(仮称) 宗谷丘陵南風力発電事業に係る

環境影響評価方法書

補足説明資料

ENEOS リニューアブル・エナジー株式会社

図 6.2-2(1)  
水環境の調査位置（水質）  
（広域）

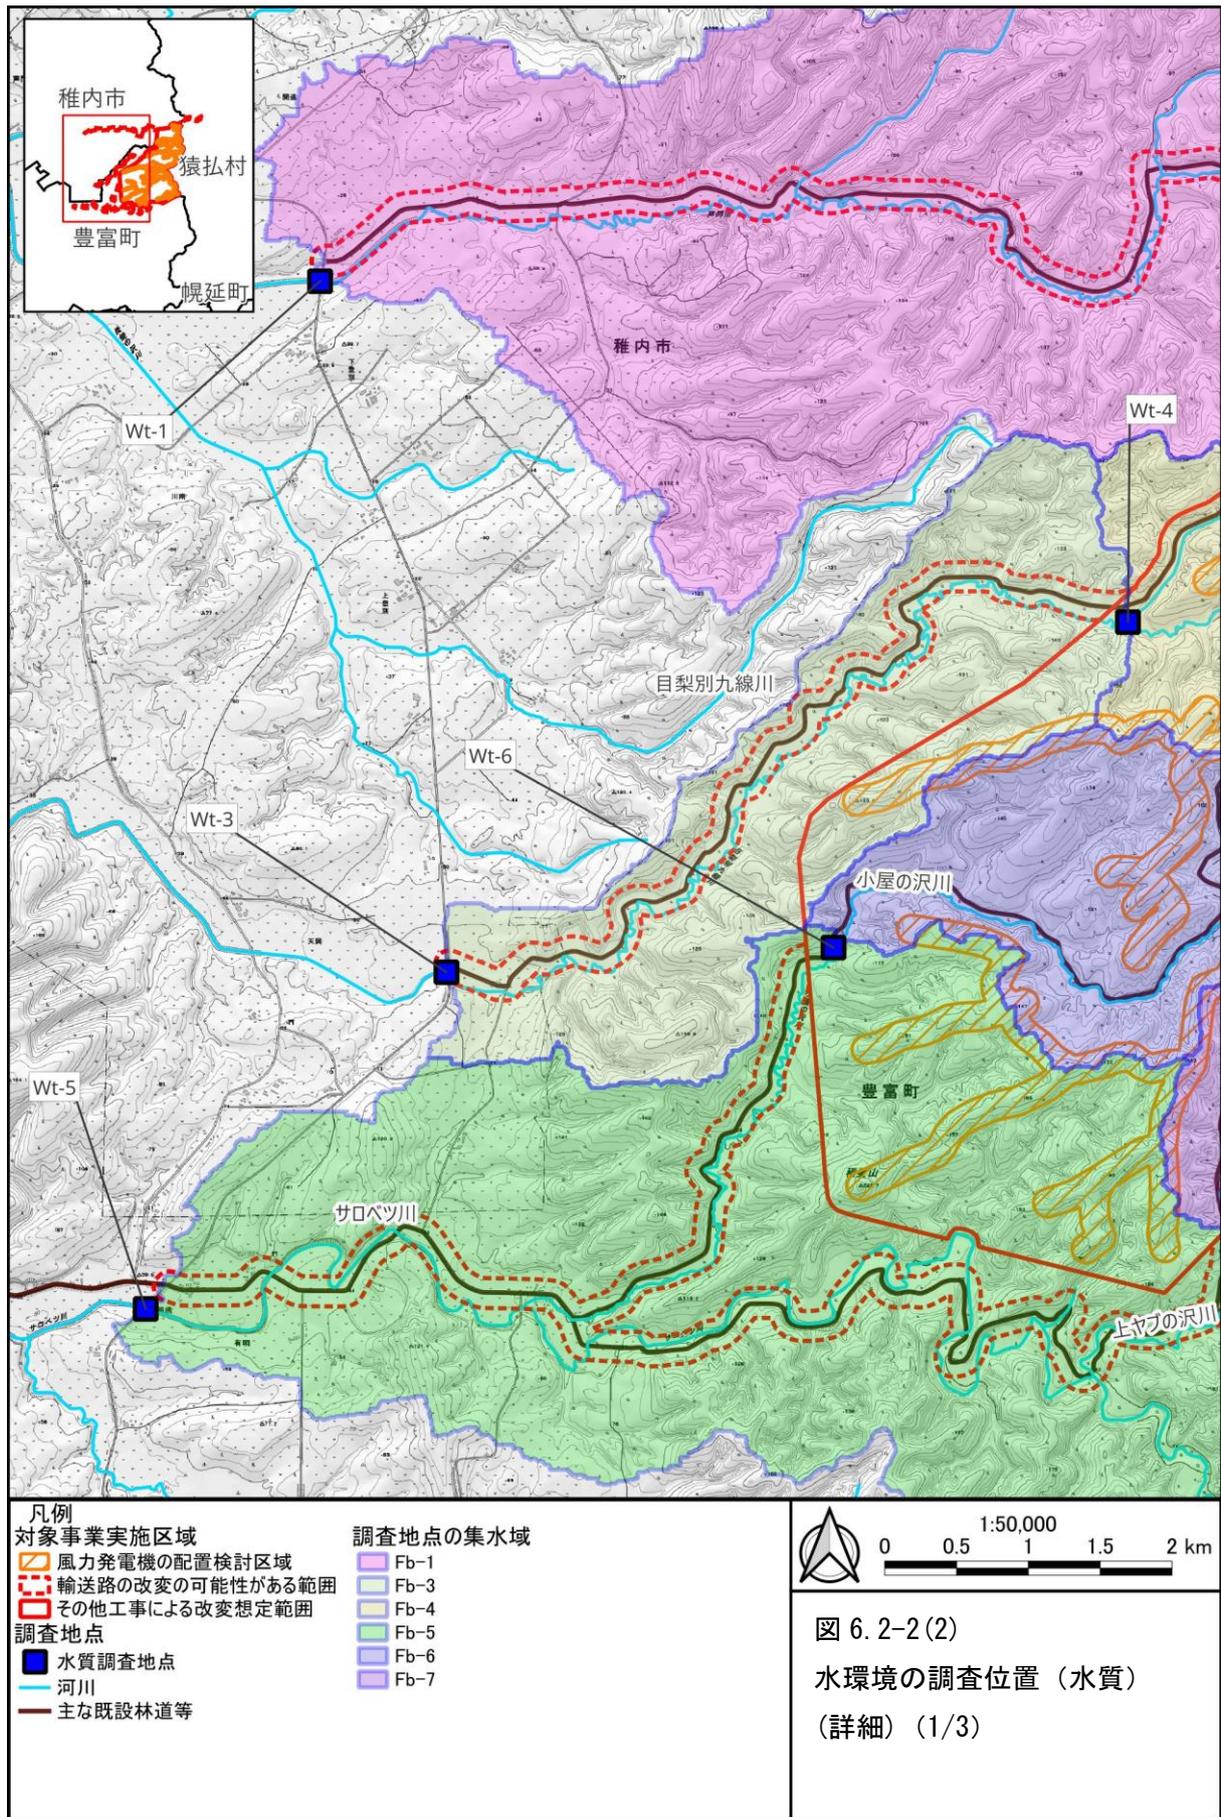
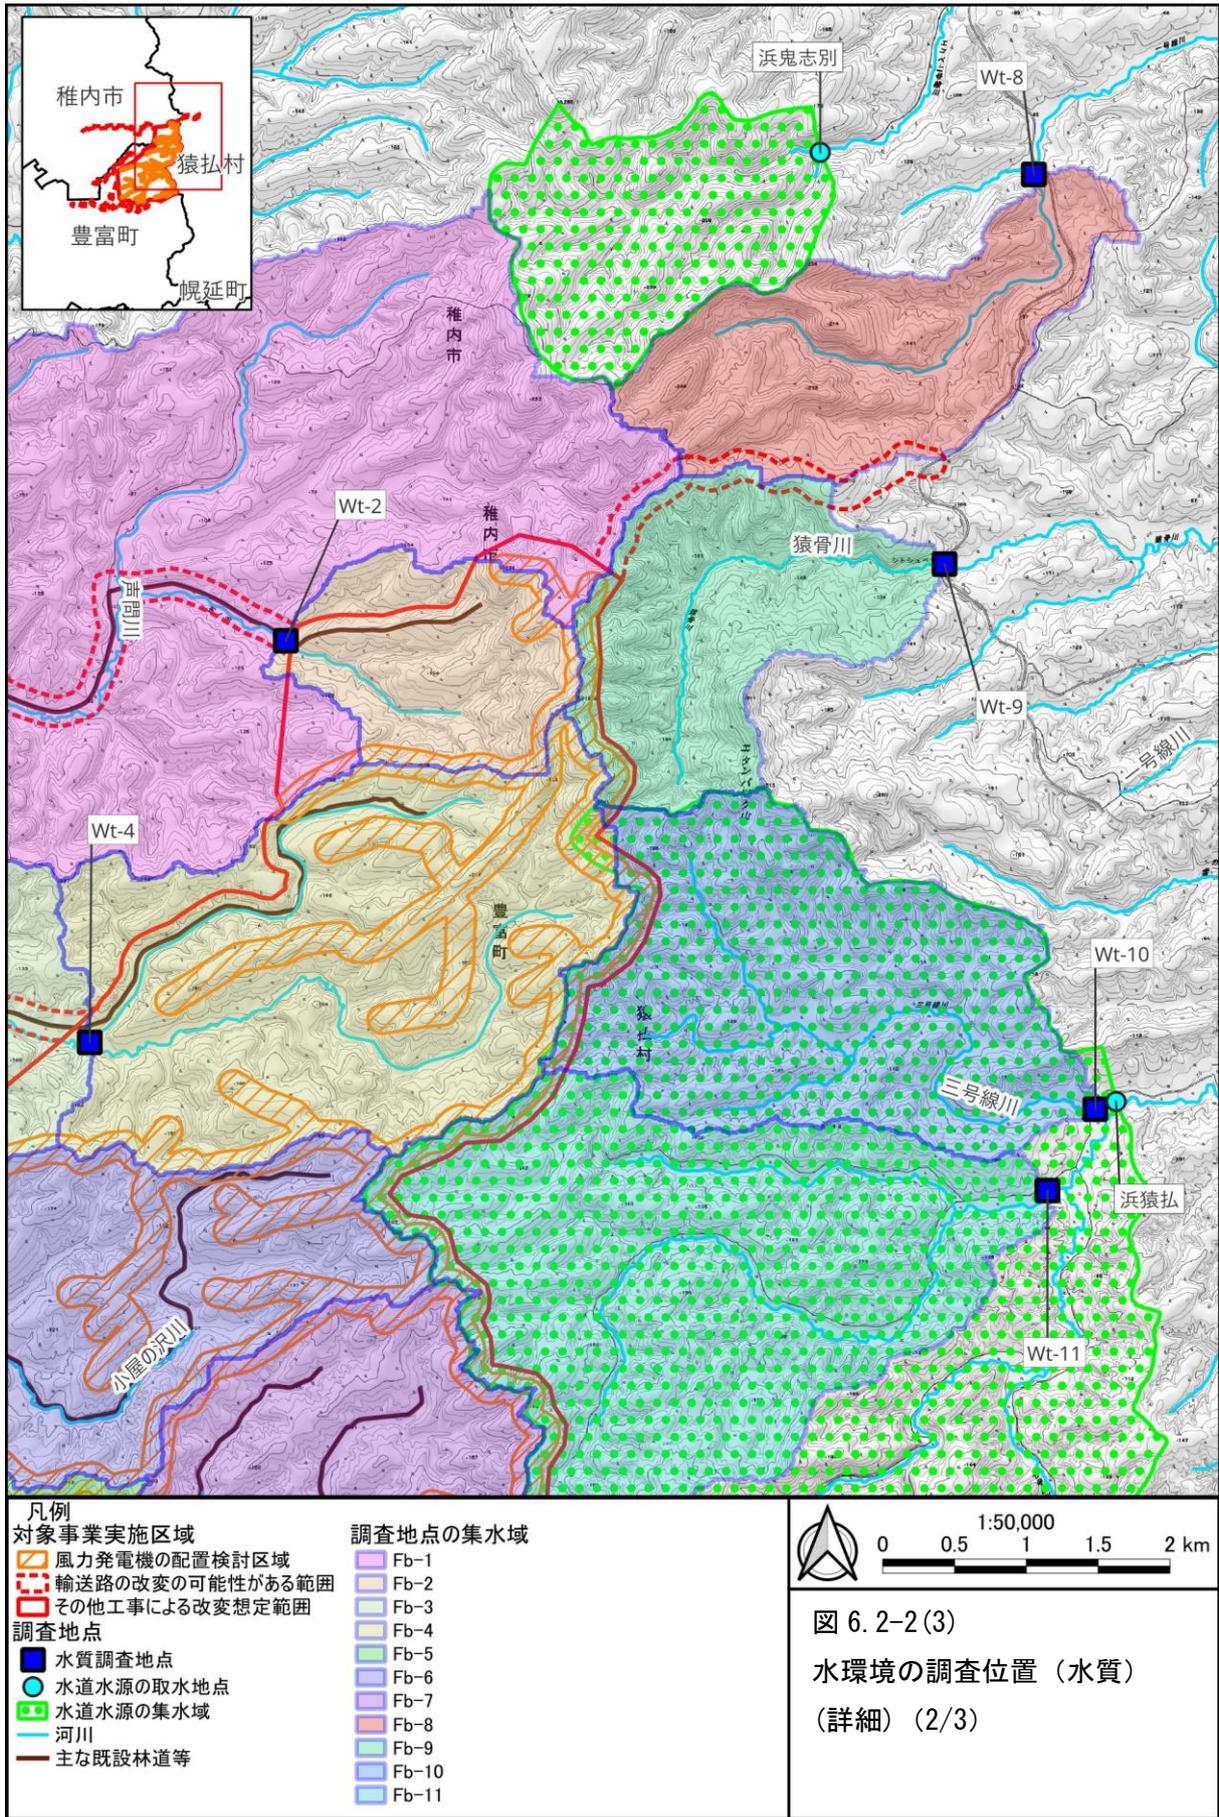
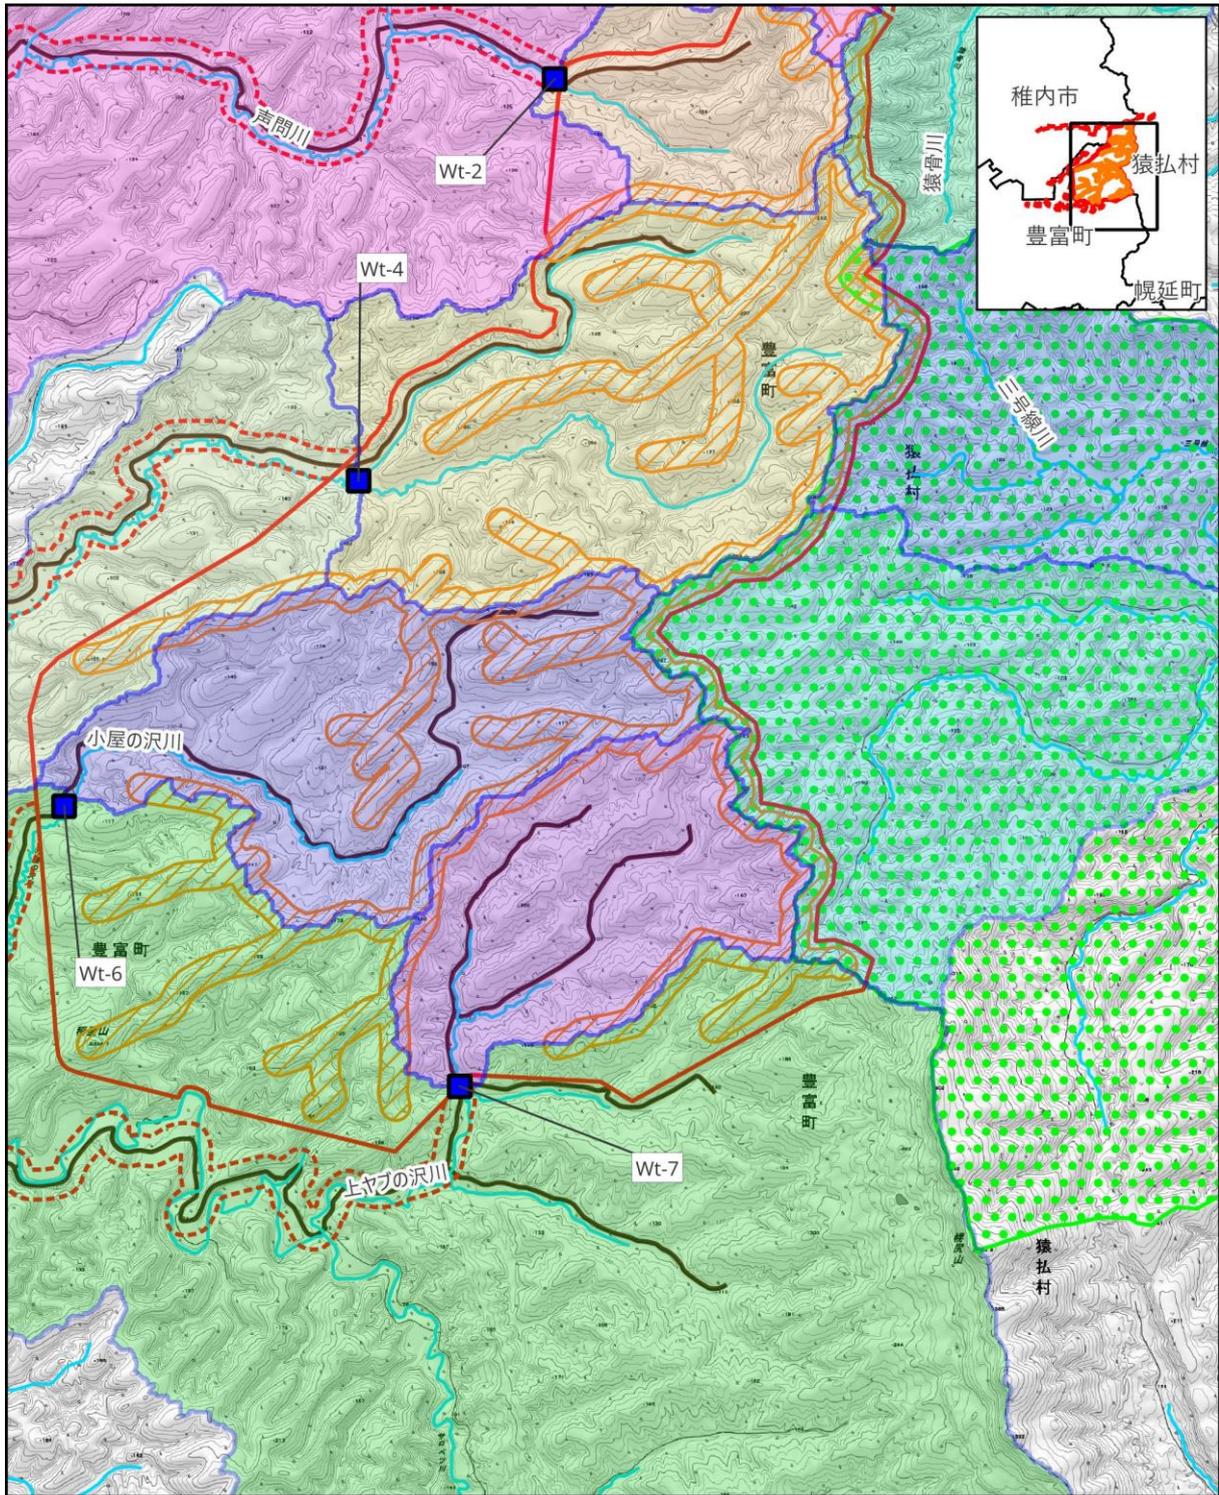
- ・ 図中の文字（地点番号、河川名、取水地点名など）をもう少し鮮明な文字にして頂きたい。
- ・ 調査地点の状況が分かるような写真があればお見せください。

図中の文字が見やすいように修正したものを次ページ以降にお示しします。
